BIJLAGE

PROJECTBEOORDELINGEN

3.3 C3 WP A7

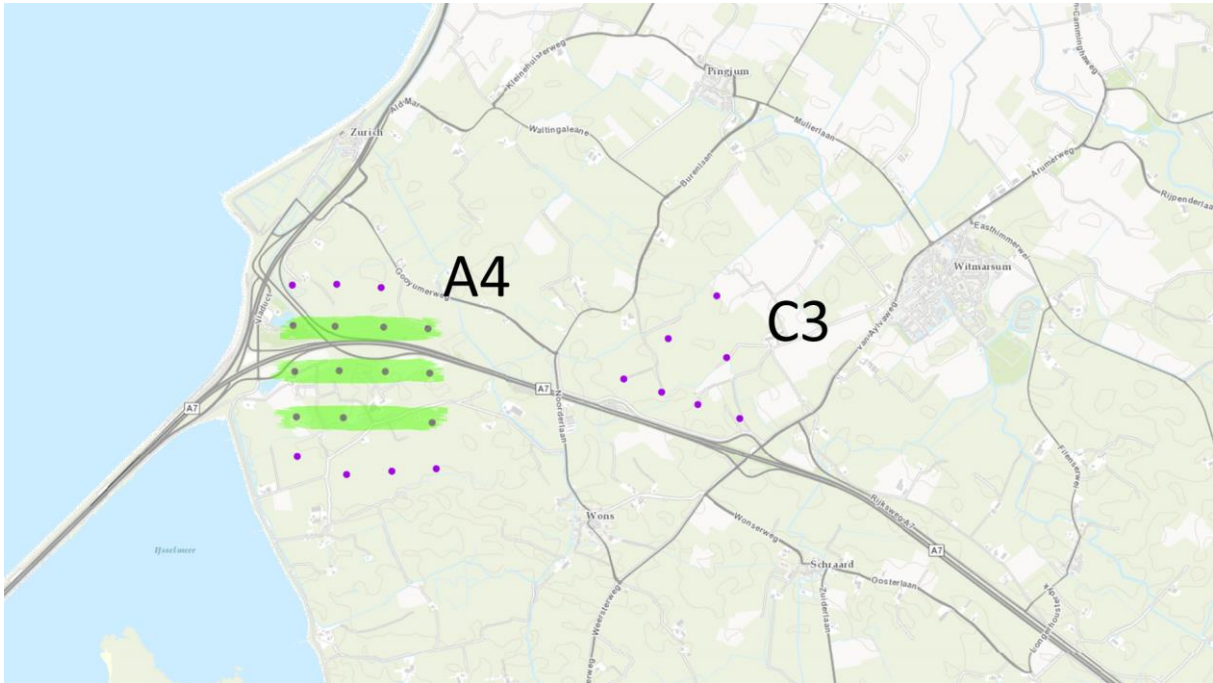
Locatie. Het plan ligt net buiten een weidevogelkansgebied, maar is wel van belang voor weidevogels. Er is weinig kans op negatieve effecten op Natura 2000 gebieden. Vanwege de voormalige Marneslenk en de Pingjumer Gulden Halsband ligt het plan in of nabij een landschappelijk en cultuurhistorisch gevoelig gebied. Landschappelijk en qua druk op de omgeving conflicteert het plan met A4 WP Kop Afsluitdijk. Het plan vervangt de eigen turbines en saneert niet elders

Draagvlak. Er ligt een aantal woningen in de buurt en er is enige kans op hinder voor omwonenden. Qua compensatie en participatie scoort het plan redelijk. In de TNS NIPO enquête zijn er veel meer tegenstanders dan voorstanders en ook uit de regiobijeenkomsten blijkt dat er sprake is van veel weerstand. Uit de regiobijeenkomsten blijkt dat er sprake is van brede weerstand. De CvA vindt het lastig in te schatten in welke mate die weerstand zich specifiek tegen dit plan richt dan wel wordt ingegeven door de stortvloed van plannen die over deze streek werd uitgestort.

Advies. De CvA waardeert dit plan met een "C" en adviseert het niet in uitvoering te nemen. Redenen daarvoor zijn: de situering in een landschappelijk en cultuurhistorisch gevoelig gebied; het plan saneert niet elders; landschappelijk en qua druk op de omgeving conflicteert het met A4 WP Kop Afsluitdijk; en er is sprake van veel weerstand.

Desgewenst bestaat er geen bezwaar tegen het technisch opschalen van de vier turbines langs de A7 mits dat geen of zeer geringe visuele effecten heeft.

3.5 C5 WP Kollumerland Provinciedijk

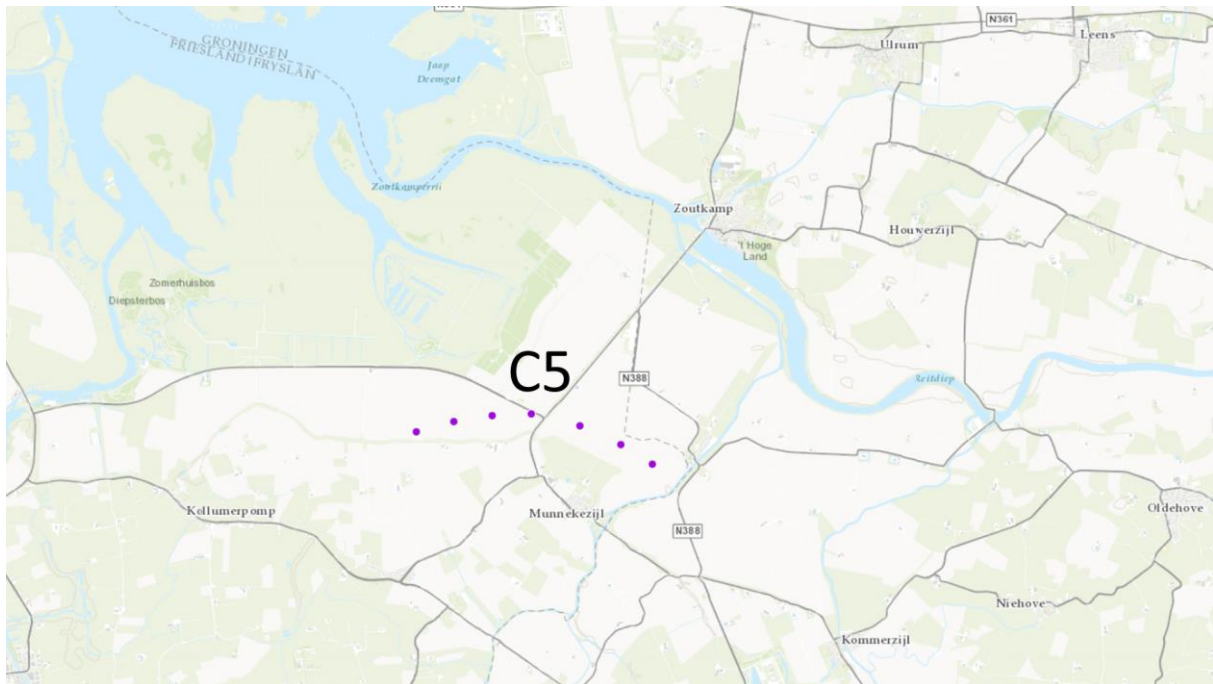
Locatie. Het plan ligt nabij het Natura 2000 gebied Lauwersmeer en er is een aanzienlijke kans op negatieve effecten. Het ligt niet in een weidevogelkansgebied. De lijnopstelling heeft geen duidelijke relatie met het landschap. Er is sprake van een open en relatief onaangetaast landschap. Er zijn geen/weinig cultuurhistorische of archeologische waarden. Er wordt niet in de omgeving gesaneerd, maar elders.

Draagvlak. Het aantal woningen in de omgeving is zeer klein en er is weinig kans op hinder voor omwonenden. Op de aspecten compensatie en participatie en compensatie scoort het plan onvoldoende. In de TNS NIPO enquête waren er veel meer tegenstanders dan voorstanders. Ook uit de regiobijeenkomsten en uit andere bronnen (emails en petitie) valt af te leiden dat er zeer veel verzet is tegen dit plan. De Provincie Groningen is bezorgd over dit plan nabij de provinciegrens.

Advies. De CvA waardeert dit plan met een "C" en adviseert het niet in uitvoering te nemen. Redenen daarvoor zijn: de negatieve effecten op een Natura 2000 gebied; de onvoldoende voor compensatie en participatie; en het brede verzet tegen het plan.

3.7 C7 WP Riedpolder

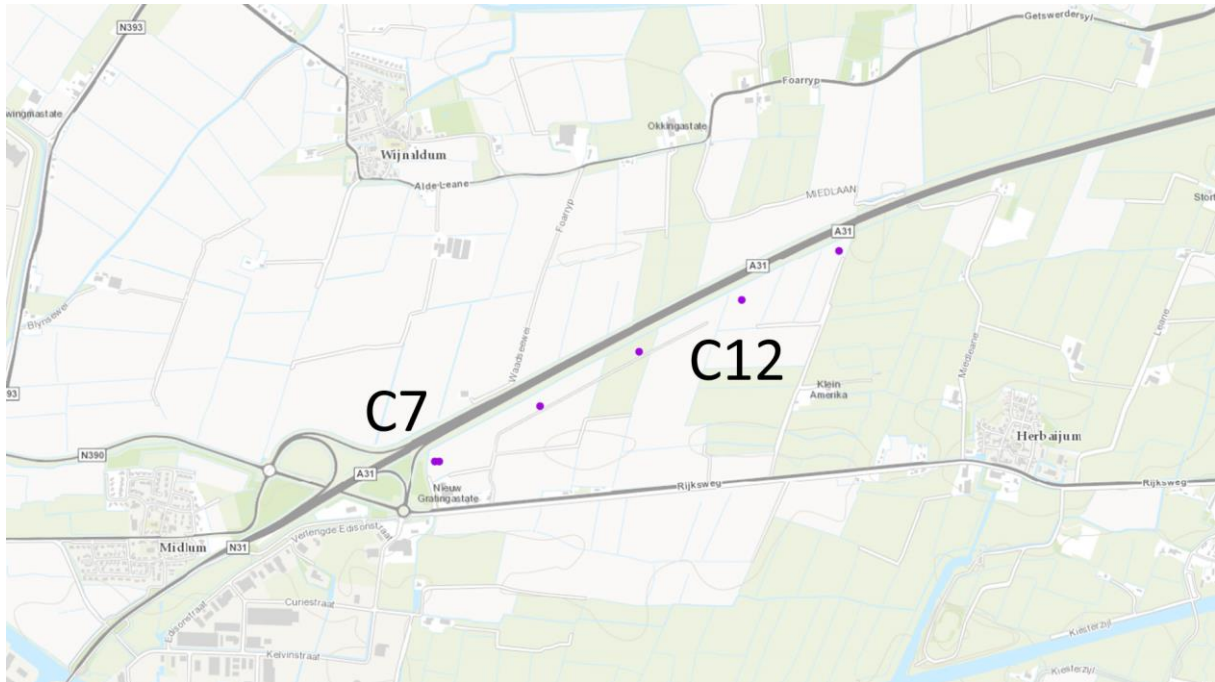
Locatie. De turbine trekt de rij van het plan C12 WP A31 Harlingen door richting Harlingen. Het plan ligt niet in een weidevogelkansgebied en er zijn geen negatieve effecten te verwachten op Natura 2000 gebieden. Landschappelijk sluit het plan aan bij bestaande infrastructuur.

Draagvlak. Er ligt een aantal woningen in de buurt en er is enige kans op hinder voor omwonenden. Het plan scoort matig op compensatie en participatie. In de TNS NIPO enquête waren er net wat meer voorstanders dan tegenstanders. In de regiobijeenkomsten was er weinig weerstand.

Advies. De CvA waardeert dit plan met een "C" en adviseert het niet in uitvoering te nemen. De reden daarvoor is dat de te plaatsen turbine landschappelijk identiek moet zijn aan de turbines van het plan C12 WP A31, maar aan die voorwaarde kan niet worden voldaan zolang de toekomst van C12 WP 31 Harlingen onduidelijk is. C7 WP Riedpolder leunt op C12 WP 31 Harlingen en de één kan niet zonder de ander.

3.8 C8 WP Wjukslach Blauhûs-Wolsum

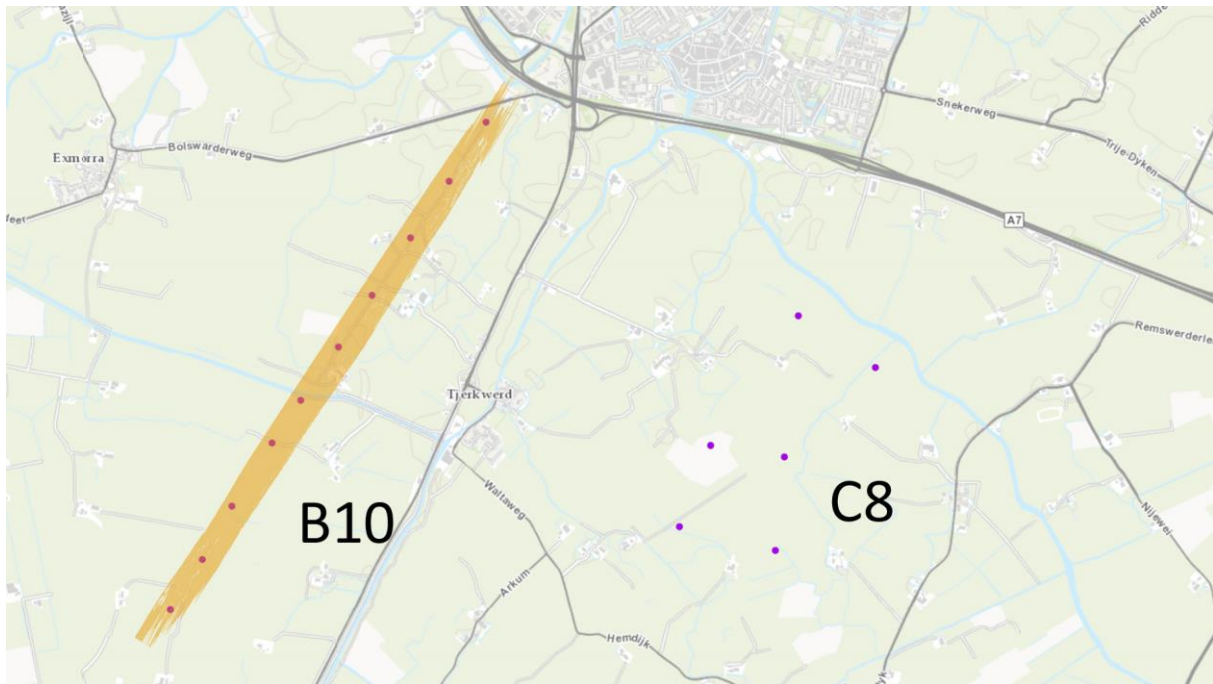
Locatie. Het plan ligt in een weidevogelkansgebied en de kans op negatieve effecten is aanzienlijk. De kans op negatieve effecten op Natura 2000 gebieden is gering. Het gebied is van belang voor archeologie en er is een kans dat archeologische waarden worden aangetast. Het plan saneert in de omgeving en elders.

Draagvlak. Er liggen weinig huizen in de buurt en de kans op hinder voor omwonenden is gering. Qua compensatie en participatie scoort het plan voldoende tot redelijk. In de TNS NIPO enquête zijn er veel meer tegenstanders dan voorstanders en ook uit de regiobijeenkomsten en uit andere bronnen (o.a. emails en petitie) blijkt dat er sprake is van breed verzet, voor een deel vanwege de angst dat Tjerkwerd ingesloten zou raken tussen twee windparken (met het bestaande of nieuwe Windpark Beabuorren aan de andere kant).

Advies. De CvA waardeert dit plan met een "C" en adviseert het niet in uitvoering te nemen. Redenen daarvoor zijn: de kans op negatieve effecten voor weidevogels; omdat windpark Beabuorren er al staat: de onvermijdelijke insluiting van Tjerkwerd aan twee kanten; en het brede verzet tegen het plan.

3.9 C9 WP Wjukslach Makkumermar

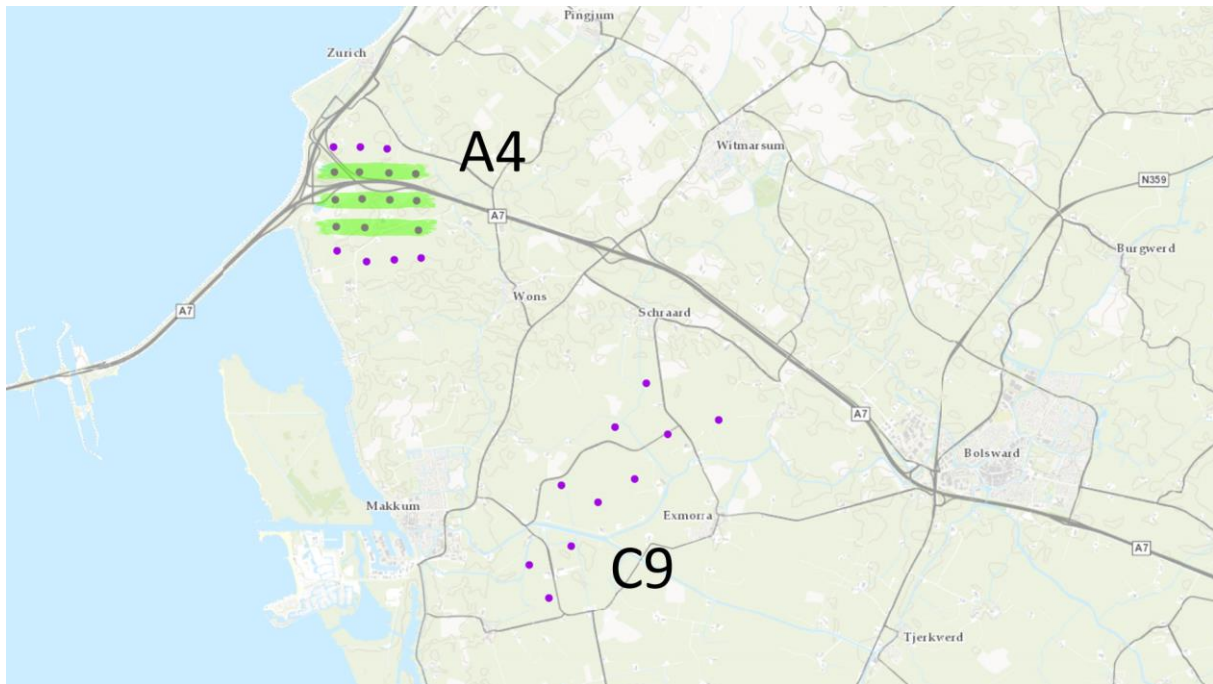
Locatie. Het plan ligt in een weidevogelkansgebied en de kans op negatieve effecten is aanzienlijk, maar dit is mede afhankelijk van de locatie van te saneren turbines. Door de nabijheid van het IJsselmeer is er kans op aanzienlijke negatieve effecten op Natura 2000 gebieden. De waarde van het gebied voor archeologie en cultuurhistorie is beperkt. Het plangebied grenst aan het gebied van A4 WP Kop Afsluitdijk. Het plan saneert in de omgeving en elders.

Draagvlak. Er ligt een aantal woningen in de buurt en er is kans op hinder voor omwonenden. Qua compensatie en participatie scoort het plan voldoende tot redelijk. In de TNS NIPO enquête zijn er zeer veel meer tegenstanders dan voorstanders. In de regiobijeenkomsten is er sprake van veel weerstand. Mede vanwege de stortvloed van plannen die over deze streek werd uitgestort. Men bleek slecht geïnformeerd te zijn.

Advies. De CvA waardeert dit plan met een "C" en adviseert het niet in uitvoering te nemen. Redenen daarvoor zijn: de kans op negatieve effecten voor weidevogels en Natura 2000 gebieden; de kans op hinder voor omwonenden; landschappelijk en qua druk op de omgeving conflicteert het met A4 WP Kop Afsluitdijk; en er is sprake van veel weerstand.

3.10 C10 WP Wjukslach Wjelsryp

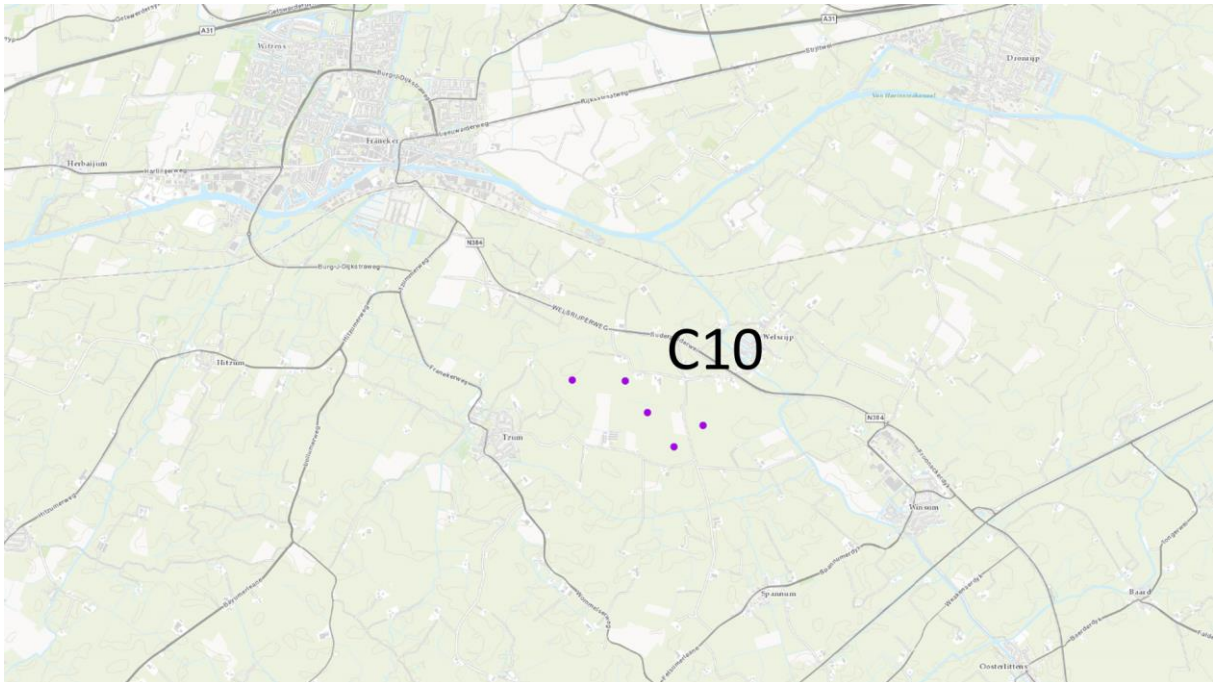
Locatie. Het plan ligt in een weidevogelkansgebied en er is kans op negatieve effecten. Er is geen/weinig kans op negatieve effecten voor Natura 2000 gebieden. De cultuurhistorische waarde is gering. Er is wel enige kans op archeologische waarden. Het plan heeft grote impact op het landschap. Er kunnen zich problemen voordoen vanwege radar-beperkingen. In de omgeving van het plan liggen ook nog andere plannen. Het plan saneert in de omgeving en elders.

Draagvlak. Er ligt een aantal woningen in de omgeving er is kans op hinder voor omwonenden. Op de aspecten compensatie en participatie scoort het plan voldoende tot redelijk. In de TNS NIPO enquête zijn er veel meer tegenstanders dan voorstanders. In de regiobijeenkomsten waren er vooral klachten over de informatievoorziening.

Advies. De CvA waardeert dit plan met een "C" en adviseert het niet in uitvoering te nemen. Redenen daarvoor zijn: de kans op negatieve effecten voor weidevogels; de kans op hinder voor omwonenden; de impact op het landschap, mede vanwege de nabijheid van andere plannen; mogelijke problemen met radar; en de weerstand tegen het plan.

3.11 C11 Wynkrêft Fiif

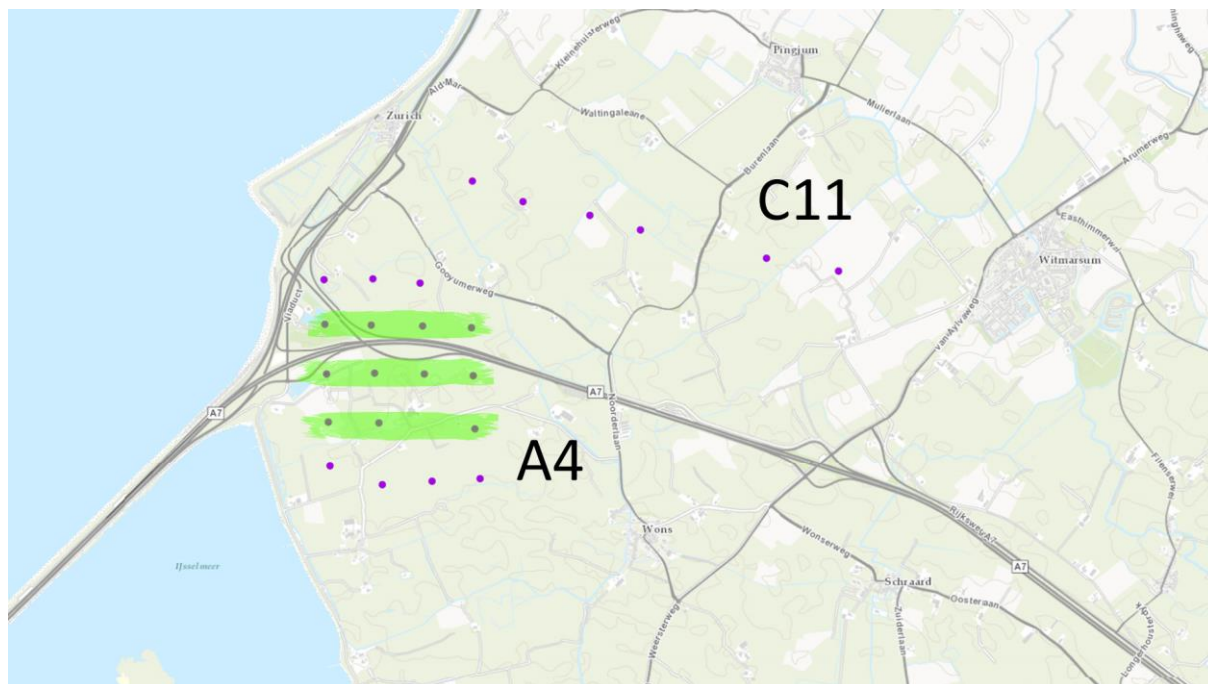
Locatie. Het plan ligt in een weidevogelkansgebied en de kans op negatieve effecten is aanzienlijk, maar dit is mede afhankelijk van de locatie van te saneren turbines. Door de nabij de Wadden is er kans op negatieve effecten op Natura 2000 gebieden. Het gebied heeft enige archeologische waarde. De cultuurhistorisch waardevolle Pingjumer Gulden Halsband ligt op korte afstand. In combinatie met A4 WP Kop Afsluitdijk wordt Zurich deels ingesloten. Er wordt gesaneerd in het gebied en daarbuiten.

Draagvlak. Er liggen weinig woningen in de buurt, maar een deel van Zurich ligt binnen 1 kilometer afstand. Er is enige kans op hinder voor omwonenden. Het plan scoort goed op de aspecten compensatie en participatie. In de TNS NIPO enquête zijn er veel meer tegenstanders dan voorstanders en in de regiobijeenkomsten was er sprake van breed verzet. CvA vindt het lastig in te schatten in welke mate die weerstand zich specifiek tegen dit plan richt dan wel wordt ingegeven door de stortvloed van initiatieven die over deze streek is uitgestort.

Advies. De CvA waardeert dit plan met een "C" en adviseert het niet in uitvoering te nemen. Redenen daarvoor zijn: de kans op negatieve effecten voor weidevogels en Natura 2000 gebieden; de kans op hinder voor omwonenden; de situering in een landschappelijk en cultuurhistorisch gevoelig gebied; landschappelijk en qua druk op de omgeving conflicteert het met A4 WP Kop Afsluitdijk; en er is sprake van veel weerstand.

3.12 C12 WP A31 Harlingen

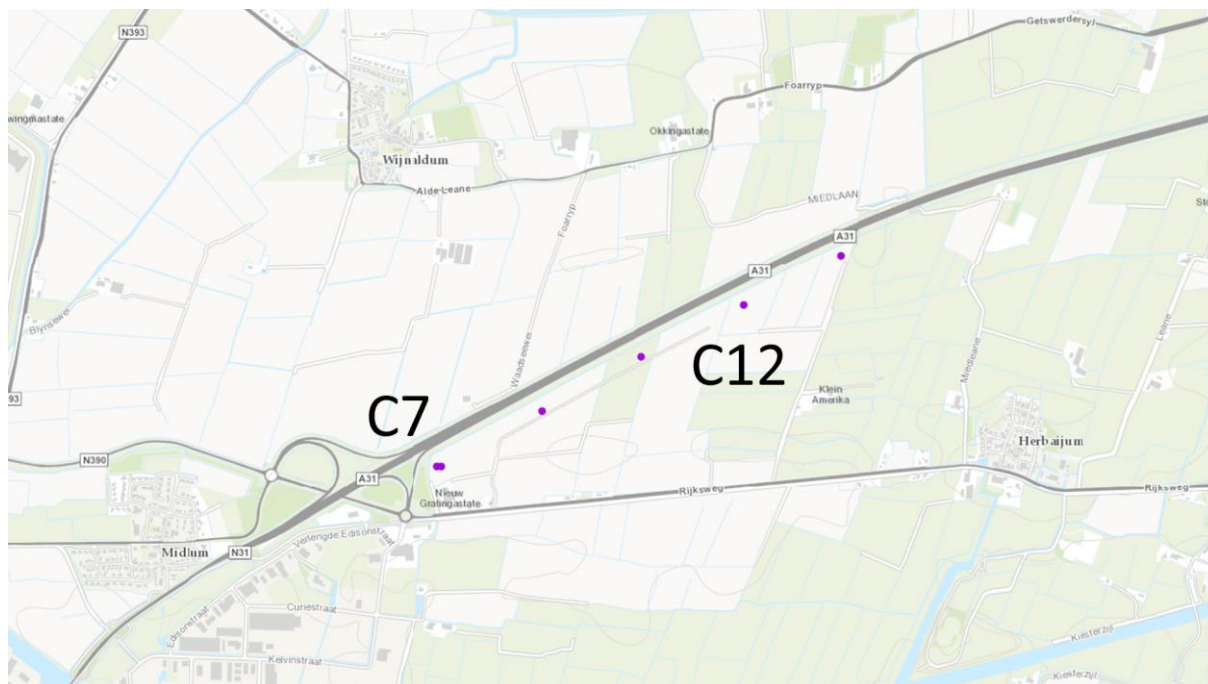
Locatie. Het plan ligt niet in een weidevogelkansgebied, maar wordt wel door weidevogels gebruikt. Er is weinig kans op negatieve effecten op Natura 2000 gebieden. Het plangebied heeft weinig cultuurhistorische en archeologische waarden. Sanering beperkt zich tot de eigen turbines.

Draagvlak. Er liggen weinig woningen in de buurt, maar Wijaldum, Herbaijum, Midlum liggen op ongeveer 1 kilometer afstand. Er kan sprake zijn van hinder voor omwonenden, maar dat geldt eveneens voor het bestaande park. Qua compensatie en participatie scoort het plan matig. In de TNS NIPO enquête waren er net wat meer voorstanders dan tegenstanders. In de regiobijeenkomsten was er weinig weerstand.

Advies. De CvA waardeert dit plan met een "C" en adviseert het niet in uitvoering te nemen. De reden daarvoor is dat er grote en kennelijk onoplosbare meningsverschillen zijn tussen de initiatiefnemers en dat die de kans op realisatie uitermate gering maken. Dit terwijl voor het overige het plan redelijk scoort.

3.13 C13 WP Wjukslach Kûbaard

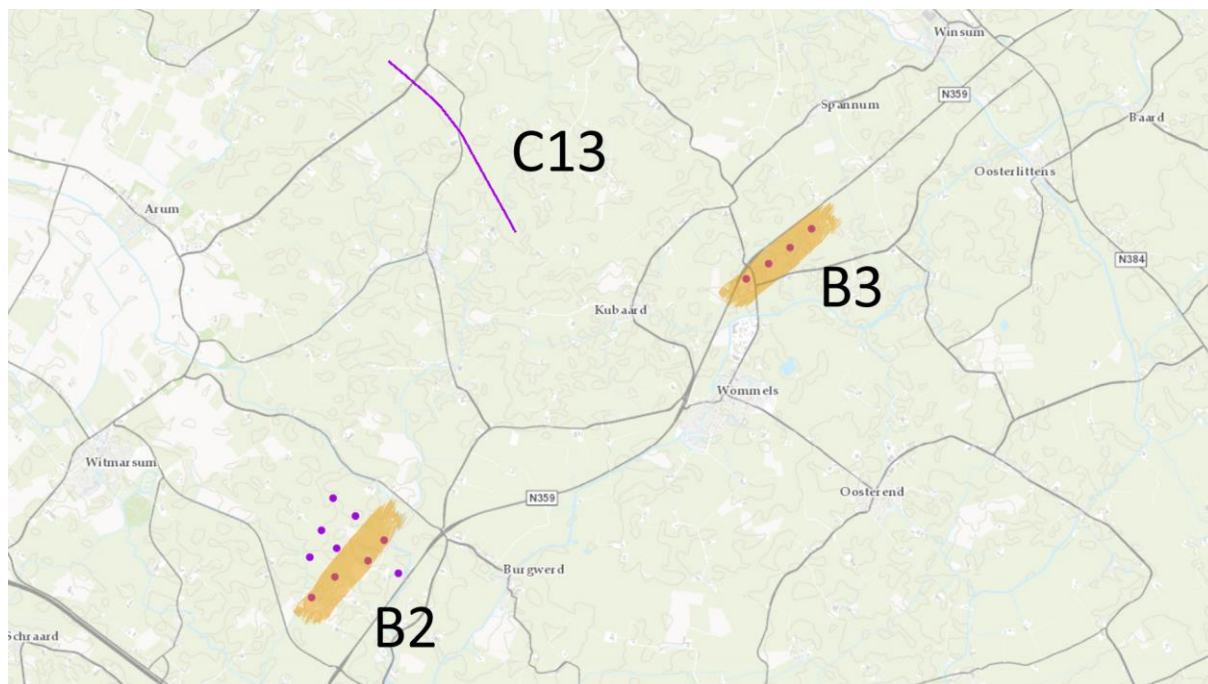
Locatie. Het plan ligt in een weidevogelkansgebied en de kans op negatieve effecten is aanzienlijk, maar dit is mede afhankelijk van de locatie van te saneren turbines. Er is weinig kans op negatieve effecten op Natura 2000 gebieden. Het plan ligt in een gebied waar archeologische waarden aanwezig zijn. Het plan heeft grote impact op het landschap en in de nabijheid zijn er andere plannen, in het bijzonder B3 Wommels-lens. Er is geen aansluiting met bestaande infrastructuur. Er wordt gesaneerd in de omgeving van het plan.

Draagvlak. Er liggen weinig woningen in de buurt. De kans op hinder voor omwonenden is gering. Naar aanleiding van de regiobijeenkomsten heeft de initiatiefnemer het plan bijgesteld. Op de aspecten compensatie en participatie scoort het plan matig. In de TNS NIPO enquête heeft het plan meer voorstanders dan tegenstanders. Dorpsmolen 'WIEK' heeft zich na de regiobijeenkomsten teruggetrokken uit het plan.

Advies. De CvA waardeert dit plan met een "C" en adviseert het niet in uitvoering te nemen. Redenen daarvoor zijn: de negatieve effecten voor weidevogels; de impact op het landschap, mede vanwege de nabijheid van de plannen B2 Opschalingscluster Sieswerd en B3 Wommels-lens; en het feit dat het plan in de huidige vorm niet in de regiobijeenkomsten werd besproken.
